## Memo

| project    | Advisering Bavo                                                   |                          |
| betreft    | Toelichting wijzigingen beleidsregels 'Omgevingsplan Bavoterrein' |                          |

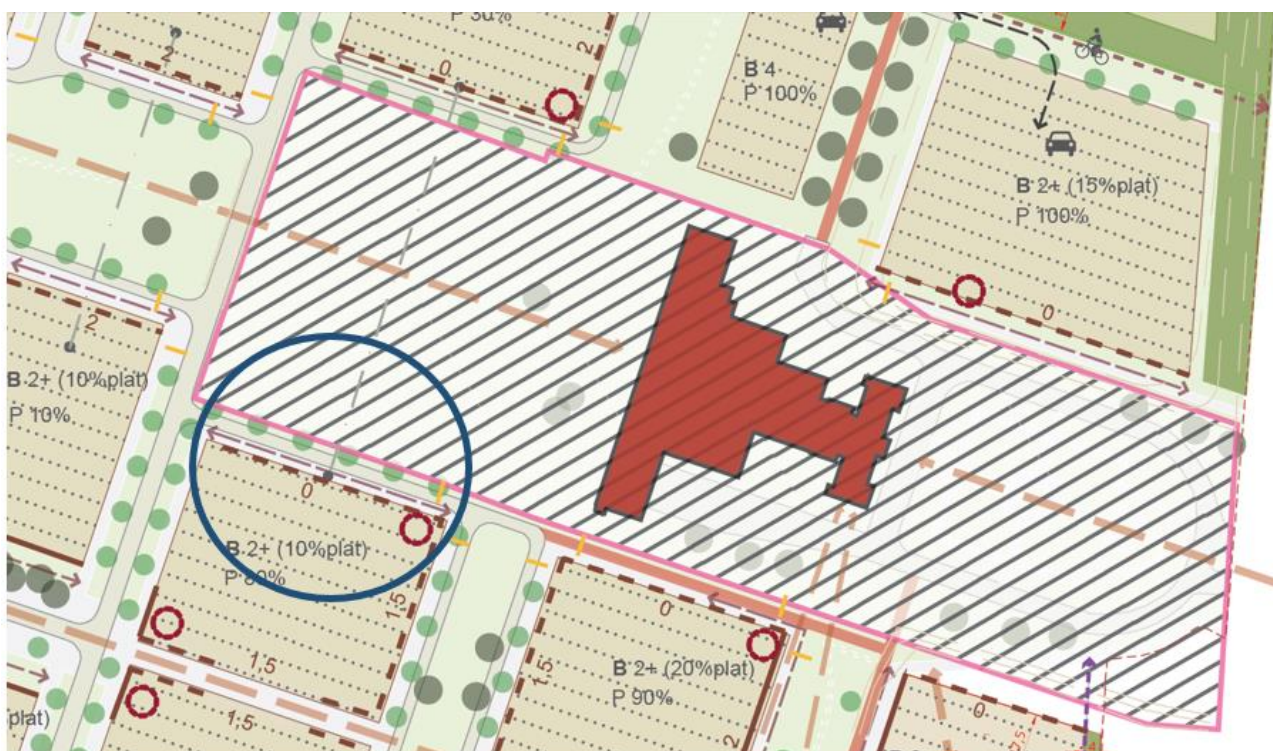
1. De Franse tuin en de wegenstructuur rondom die tuin worden weer zichtbaar gemaakt. Deze wegenstructuur gaat dienen als de ontsluiting van het hoofdgebouw. De arcering zoals die op figuur 1 getoond wordt vervalt. Hiermee wordt de situatie zoals ingetekend op de spelregelkaart van 2016 hersteld.

2. Het bouwveld zoals dat aangeduid wordt door de blauwe cirkel op figuur 2 is kleiner (steekt minder ver richting de groenzone achter het hoofdgebouw dan het bouwveld op figuur 1. Het grotere bouwveld uit figuur 2 wordt in de voorgestelde wijziging van de spelregelkaart overgenomen. Hiermee wordt bereikt dat dit bouwveld even ver in de groenstructuur steekt als het tegenoverliggende bouwveld. Dit versterkt de symmetrie van de groenstructuur achter het hoofdgebouw en herstelt de stedenbouwkundige (rooi)lijnen uit de spelregelkaart van 2016.

3. De legendaeenheid 'Terrein Bavo gebouw. Nader in te vullen' wordt geschrapt. Dit omdat er door het herstel van de stedenbouwkundige (rooi)lijnen rondom het hoofdgebouw conform de spelregelkaart uit 2016 voorzien is in een nadere invulling. De legendaeenheid is daarmee niet langer nodig.

De opgesomde wijzigingen leiden tot aanpassingen van de gronden van het hoofdgebouw op de spelregelkaart. Als deze wijzigingen gecombineerd worden, dan ontstaat figuur 3. Dat figuur geeft aan hoe de spelregelkaart er na vaststelling van de wijzigingen uit komt te zien. In dit figuur zijn de grotere bouwvelden opgenomen, is de arcering op het hoofdgebouw en bijbehorende gronden verwijderd en de bijbehorende legendaeenheid verwijderd. Met uitzondering van de benoemde wijzigingen blijft de spelregelkaart zoals die op 27 september 2018 vastgesteld is, ongewijzigd.
